パンドウイットコーポレーション日本支社
〒108-0075 東京都港区港南 2-13-31 品川 NSS ビル
2025 年 12 月 9 日
PJ25-041

シールド付きモジュラージャック/かんたん成端シールドモジュラープラグ 仕様変更のお知らせ

1. 対象製品

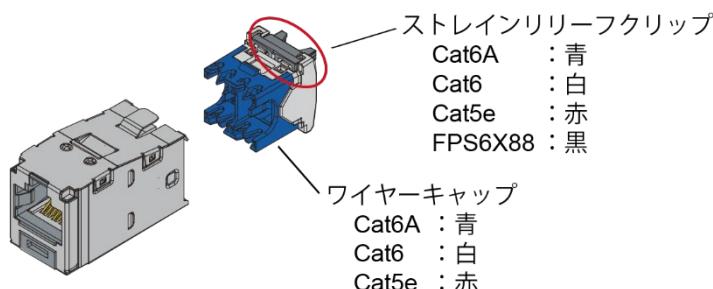
- ワイヤーキャップのクリップ部分の材質が、メッキ金属からポリカーボネートになります。
- カテゴリや製品毎に、クリップ部分の色分けがされます。

Cat6A 製品	: 青
Cat6 製品	: 白
Cat5e 製品	: 赤
RJ45 かんたん成端シールドモジュラープラグ	: 黒
